1.4. Projeto estrutural e fundações

Prancha: UMA 20ARQ CLINICA 20FAMILIA 150722-PE-101-TERR-GEO-R02

Prancha: UMA 20ARQ CLINICA 20FAMILIA 150722-PE-602-COBE-MET-R02

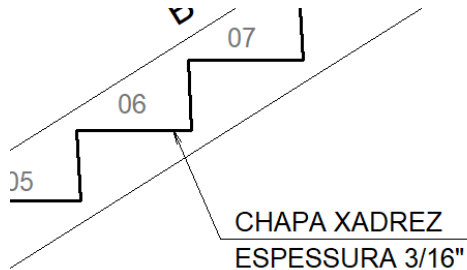
1.4.12. Ver itens 1.4.16 a 1.4.26.

DETALHE DEGRAU

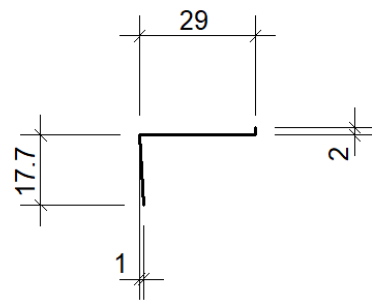
1.4.13. Detalhar degraus da escada com fator de escala maior que o desenho da geometria da escada. Sugerimos 1:25. - **Parcialmente atendido. Solicitamos que detalhem a montagem do degrau**

Detalhamento se encontra na escala 1:25, na planta tem um detalhe da geometria do degrau.

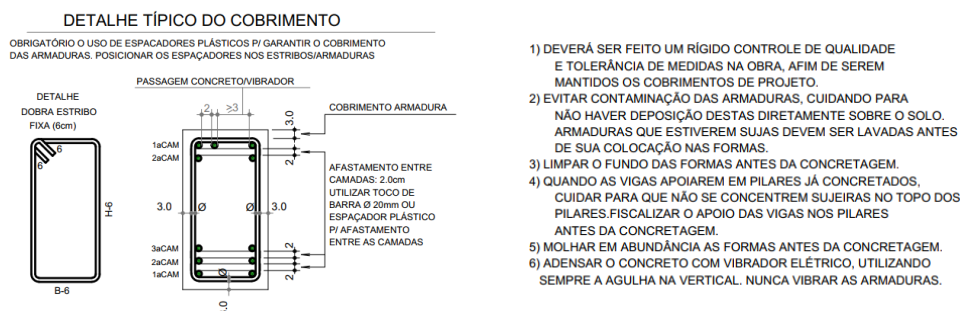
1.4.19. Deve constar em projeto, arquitetônico ou estrutural, especificação das formas, desmoldante, tempo de desforma, vibração de concreto, encunhamento, tempo de desforma, escoramento e todas as informações necessárias para a execução das intervenções. - **Não atendido.**

Não é escopo do projeto estrutural, tendo em vista que a execução da estrutura não faz parte do escopo estrutural.
